Von: Lutz.Krause@lkbh.de
Gesendet: Mittwoch, 27. Januar 2021 11:20
An: Ante Christian; Kindel Jörg; Schmid Bernd
Cc: Juergen.Fleck@lkbh.de; Ramona.Benz@lkbh.de; Ama.Klein@lkbh.de;
Armin.Hasenfratz@lkbh.de; Carolin.Hendel@lkbh.de;
marijke.boehmer@lkbh.de; Daniela.Walber@lkbh.de
Betreff: Vorläufige Einschätzung der HRB-Standortuntervarianten im Hexental

Geplantes Hochwasserrückhaltebecken „Eberbächle“ in Au Meine Stellungnahme dazu

Hochwasserschutz Hexental: Beckenstandort Eberbach

Projekt: Neubau Hochwasserrückhaltebecken (HRB) Eberbächle Gemarkung AU

Lageplan

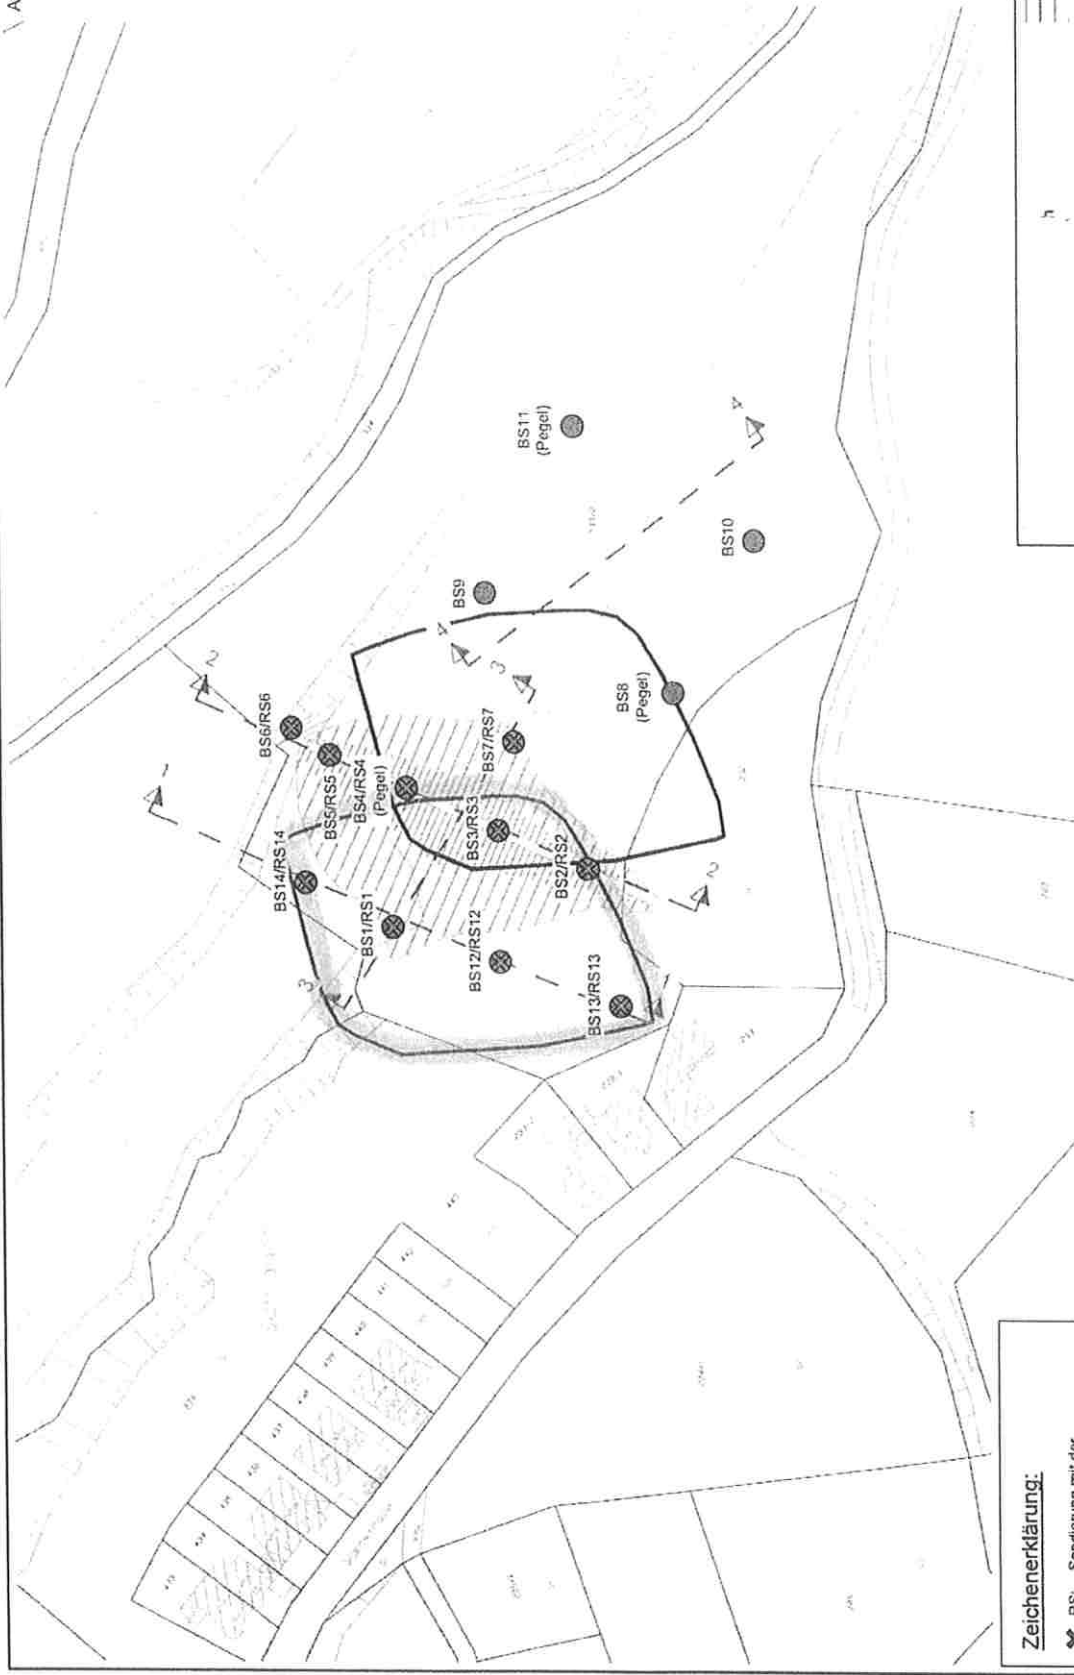
Bei der Ortsbegehung habe ich bereits deutlich gemacht, dass ich für den alternativen Beckenstandort Eberbach plädiere, wie er aus dem Lageplan vom 29.10.2019 hervorgeht! (Anlage)

- vom naturnahen und schützenswerten Bachlauf im oberen Teil der Staufläche bis zum Damm geht am wenigsten verloren,
- die Beeinträchtigung im Landschaftsbild ist geringer,
- der Eingriff im Gelände kann so gering wie möglich gehalten werden kann
- die topografischen vor Ort Bedingungen können besser ausgenutzt werden,
- am Alternativstandort ist der Verlust der Landwirtschaftlichen Nutzfläche am geringsten.

Beim alternativen Standort würde das Gelände Flurstück 232 nahezu unberührt bleiben. Das Gelände Flurstück 234 und 235 würde nur am oberen Teil gestreift werden.

Der Großteil der Staumauer, +/-80/90%, bleibt aber leider nach wie vor auf meinem Gelände.

Des weiteren soll nochmal geprüft werden, ob ein Standort weiter unten/westlich nicht möglich ist.

Ich kann aus den vorliegenden Unterlagen nicht die Zuordnung und Bewertung der grün gezeichneten Fläche erkennen. Ich bitte hierzu um eine Erläuterung.
